Dato: 26-06-2013  
Sagsnr.: 2022-095918  
Sagsbehandler: louj

## Tilladelse til projektændring vedr. indbygning af opgravet sediment indenfor perimeteren af Lynetteholm samt ændring af den nordlige perimeter langs Kronløbet fra spunsvæg til stendæmning

Trafikstyrelsen har den 23. september 2022 modtaget ansøgning fra By & Havn om tilladelse til at foretage to projektændringer ifm. etablering af Lynetteholm.

Figur 2: Detailkort over Fase 1. Med gult er vist område A, hvor det afgravede havbundsmateriale forventes indbygget og nyttiggjort. (Det lille område bliver opfyldt med ren og forurenede overskudsjord). Der etableres 2-3 indbringningskajer, "brohoveder", og en foreløbig placering er vist med gråt.

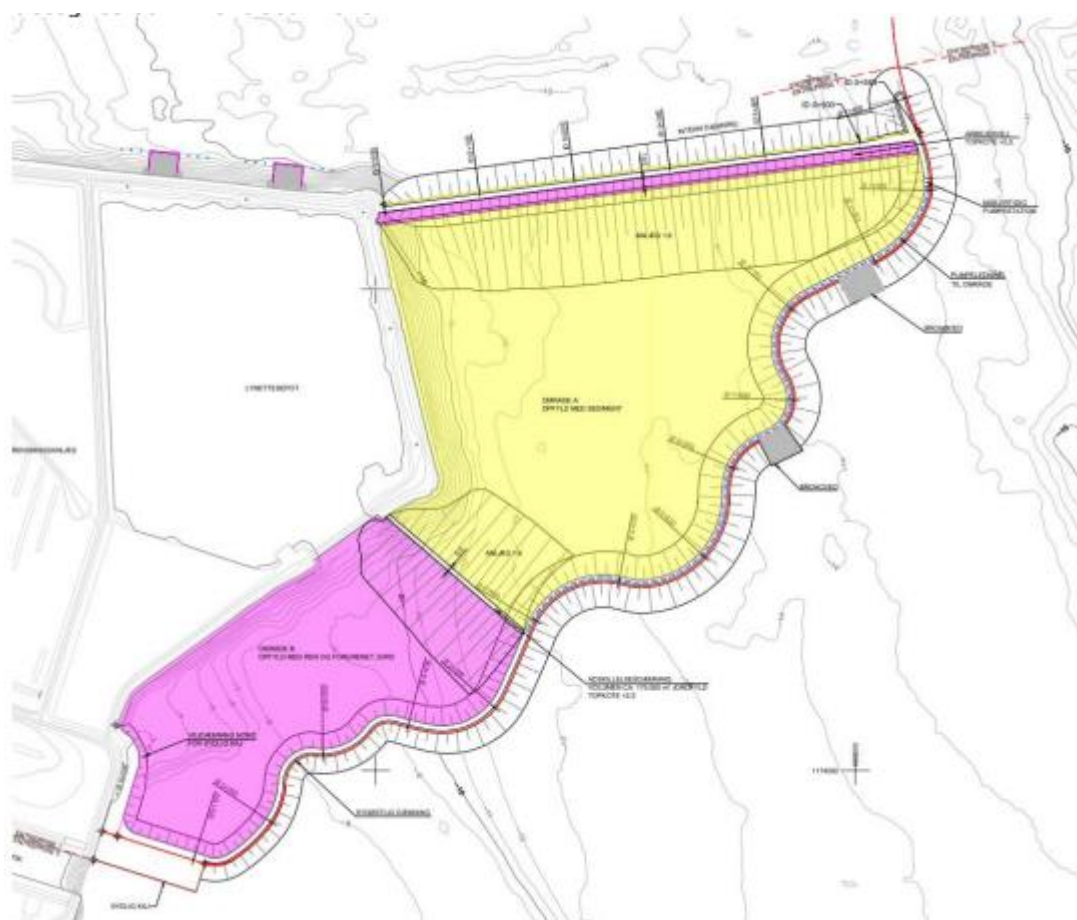
Figur 2 viser, hvor det opgravede materiale forventes indbygget indenfor Fase 1 perimeteren, og der er vist en foreløbig placering af to indbringningskajer.

Figur 3: Oversigtskort over Lynetteholms perimeter og oprindelige konstruktionstyper. Blå: Middelvandspejl. Pink: Spunskonstruktion. Grøn: Klimasikringslinje. Stiplet grå: Overgang mellem konstruktion og eksisterende havbund.

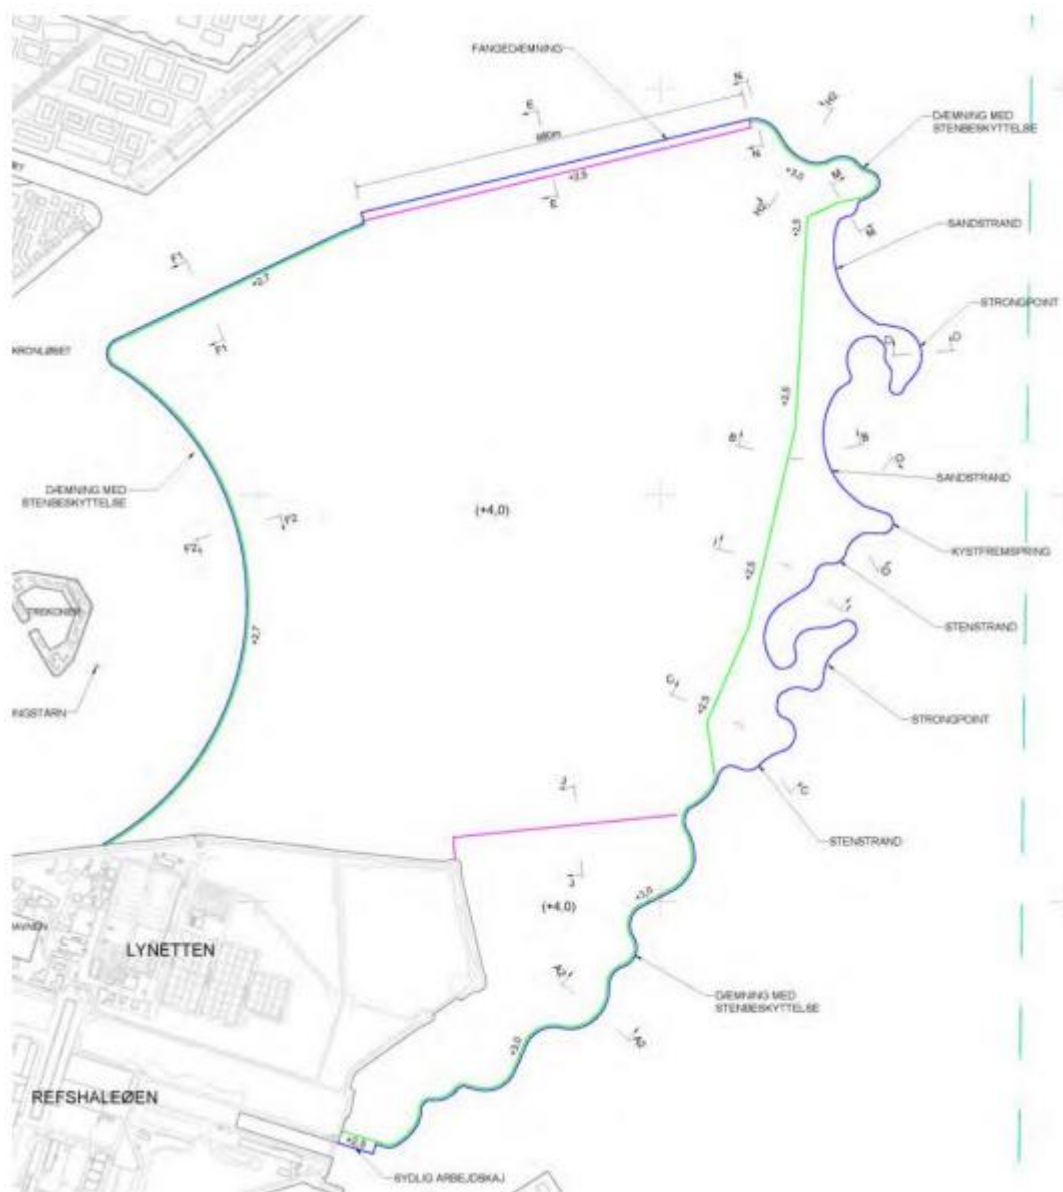
Perimeteren omkring Lynetteholm var oprindeligt planlagt bygget som en blanding af stendæmninger og spunsvægge, hvor afgrænsningen mod nord mod Kronløbet var planlagt som en dobbelt spunsvæg (se pink linje på figur 3). Hele perimeteren planlægges nu at blive etableret

med stendæmninger. Det betyder, at importeret stål erstattes med sten, grus og sand fra Skandinavien. Den bredere profil af stendæmningen betyder, at der skal graves mere blød bund væk, som iht. Klapvejledningen kommer i Lynette depotet eller indbygges i fase 1, alt efter forureningsgraden. De to dæmningstyper er vist på figur 4.
